Zlepšení kvality vod horního povodí řeky Moravy - II. fáze

změnový list č.		Datum předložení	11. 09. 2015
Ev.č.	ZL-064-S-Z-SO 3.008	Datum schválení	15. 09. 2015
Objednatel	Vodohospodářská zařízení Šumperk, a.s., Jilová 6, 787 01 Šumperk		
Správce stavby	Sdružení API-VRV, vedoucí partner API spol. s r.o., Palackého 12, 150 56 Praha 5		
Zhotovitel	IMOS Brno, a.s., Olomoucká 174, 627 00 Brno		
Změnový list předkládá:	zhotovitel		
Charakter změny:	Práce neobsažené v ZDS xx) Oprava položek dle skutečnosti		
Stavba / objekt / úsek:	3. Město Zábřeh / SO 3.008 - LOKALITA KRUMPACH / STOKA 08.3		
<u>Specifikace změny:</u> Při realizaci stoky 08.3 byla zjištěna kolize stoky se stávajícím plynovodem v úseku mezi Š08.3-1 a V.O. Kóta dna potrubí v místě křížení je 330,15 m.n.m. Zhotovitel navrhuje upravit niveletu stoky a výškovou dispozici navržené revizní šachty 08.3-1 tak, aby bylo možné provést křížení potrubí navržené stoky 08.3 s plynovodem a zároveň nekolizně křížit stoku 08.1 úseku Š08.1-74 až Š08.1-75 a zároveň provést napojení stoky 08.3 na stávající vodoteč.

Iniciační dopis ID-064-S-Z-SO 3.008 - Kolize stoky 08.3 se stávajícím plynovodem

Kolize stoky 08.3 se stávajícím plynovodem

Místo kolize stoky
08.3 se stávajícím
plynovodem

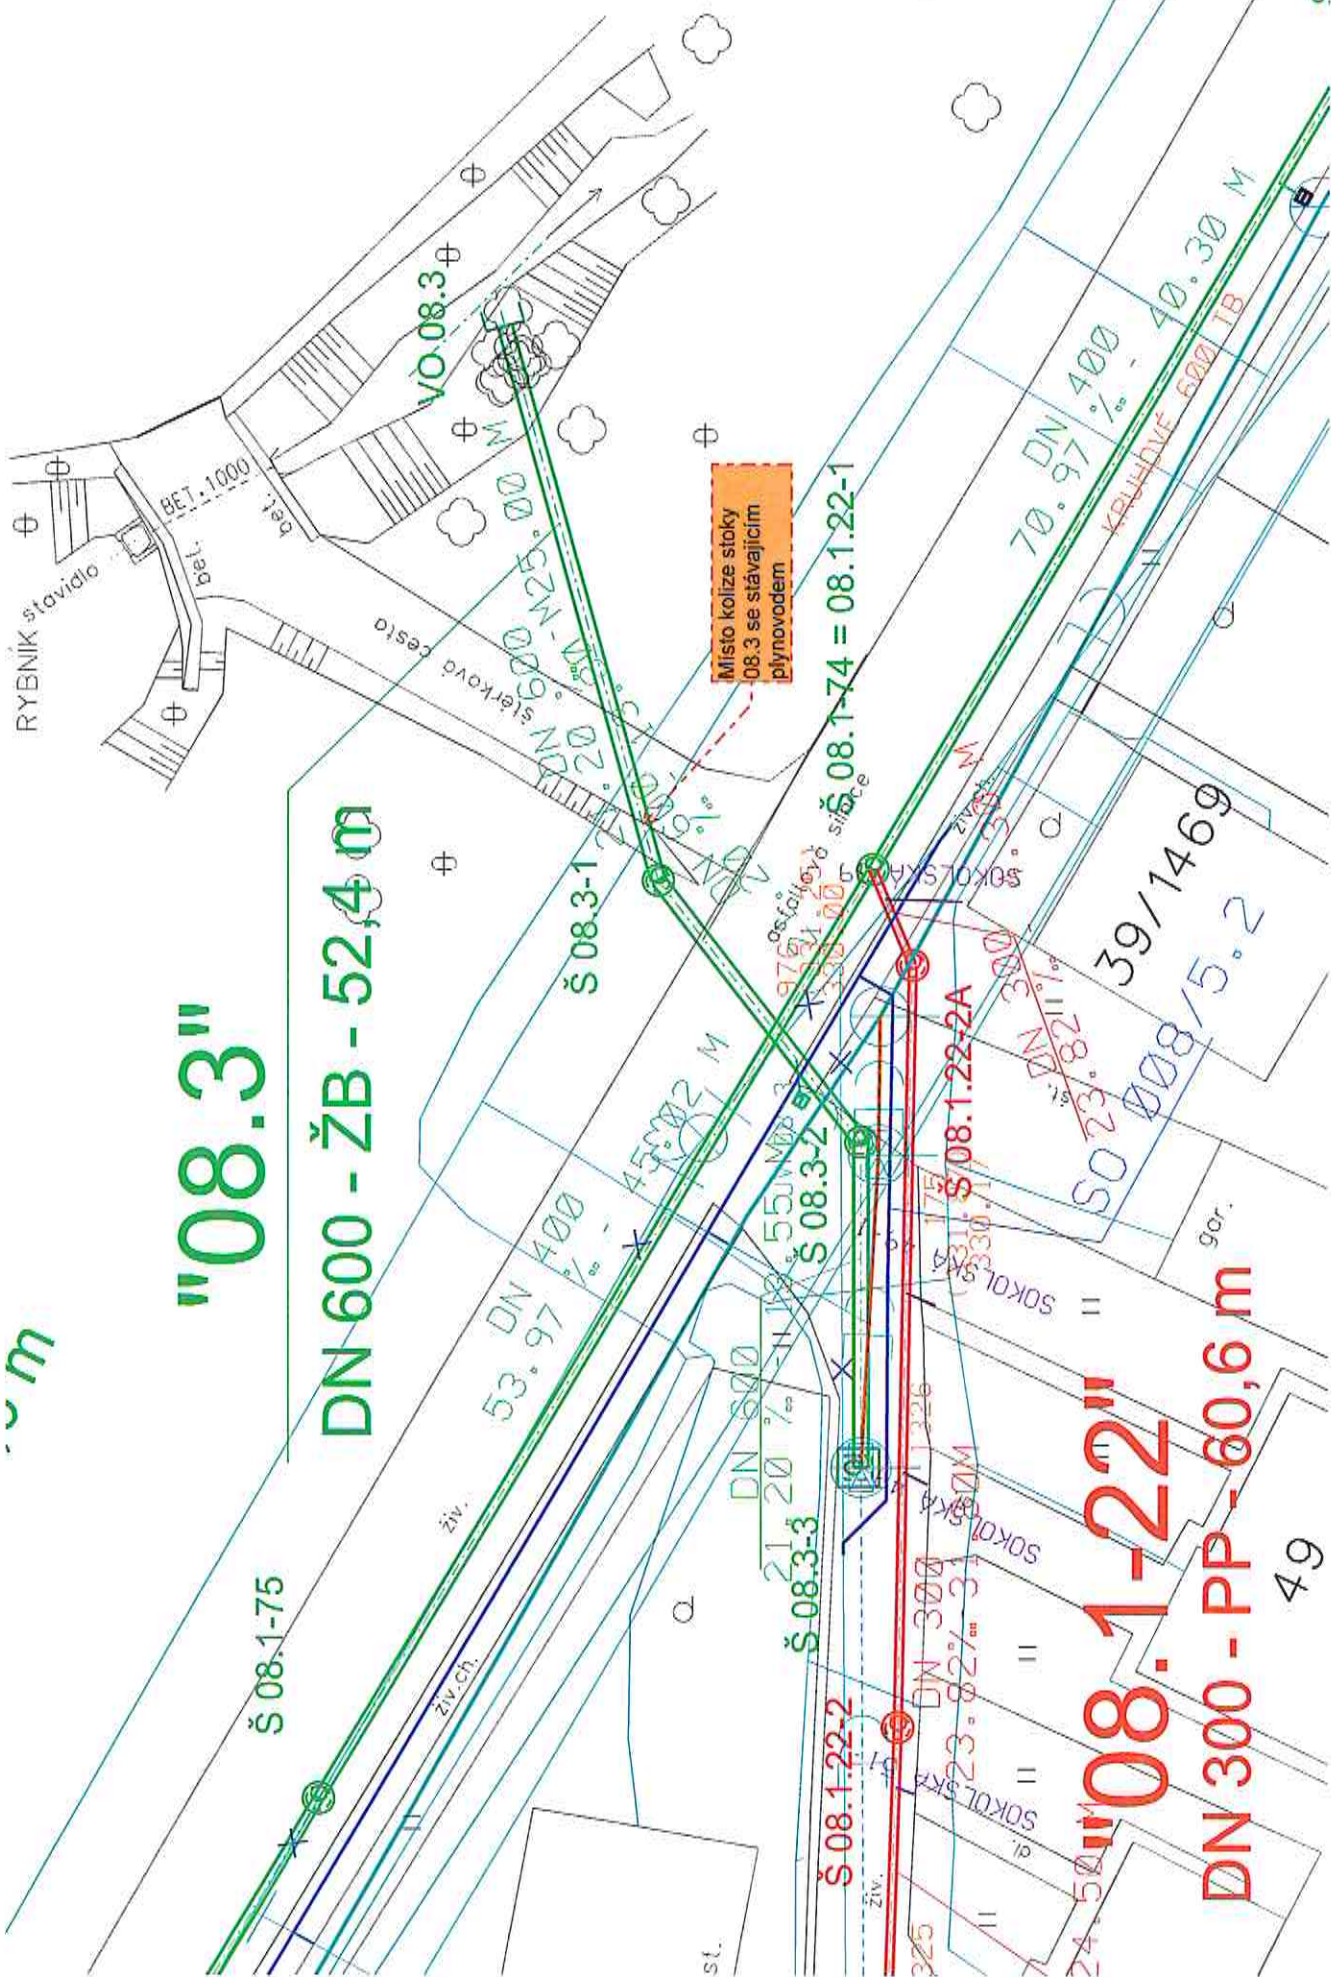
Při realizaci stoky 08.3 byla zjištěna kolize stoky se stávajícím plynovodem v úseku mezi Š08.3-1 a V.O. Kóta dna potrubí v místě křížení je 330,15 m.n.m

Upravit niveletu stoky a výškovou dispozici navržené revizní šachty 08.3-1 tak, aby bylo možné provést křížení potrubí navržené stoky 08.3 s plynovodem a zároveň nekolízně křížit stoku 08.1 úseku Š08.1-74 až Š08.1- 75 a zároveň provést napojení stoky 08.3 na stávající vodoteč.

Projektant s návrhem zhotovitele souhlasí, neboť konkrétní situaci nebylo možno předvídat. Bez navržené úpravy není možno v předmětném úseku stoku 08.3 realizovat.

Z pozice generálního projektanta s návrhem zhotovitele souhlasíme, neboť konkrétní situaci nebylo možno předvidat. Bez navržené úpravy není možno v předmětném úseku stoku 08.3 realizovat.
